监理工程师通知单

工程名称：江苏沙钢集团有限公司屋顶分布式光伏电站项目

编号：ZHJL-TZD-003

主题：关于现场施工检查，存在的除锈、防腐相关事宜

后附不规范相片

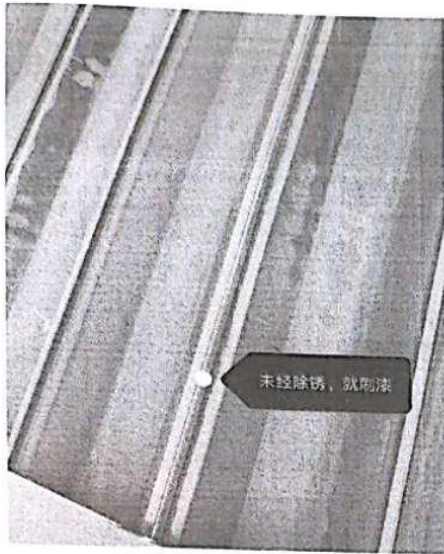
- 1、个别施工点除锈后防腐不到位（漏刷）；个别除锈点防腐漆刷了一次（要求两遍）；
- 2、个别施工点未除锈直接刷防腐漆；
- 3、部分施工点彩钢瓦已生锈，且未除锈、未做防腐的情况下已安装夹具、导轨；

问题一：在未除锈的情况下进行防腐

问题二：防腐不到位存在漏刷现象

问题三：在未除锈的情况下安装夹具、支架

针对以上问题，要求对不符合要求的施工点进行返工、拆除，整改完成后报监理复验合格后再进行下一道工序；中机国际现场管理人员，严格按施工方案制定的措施进行现场作业监督，同时对施工人员做好技术交底。

限期1日内整改完成并回复监理方。
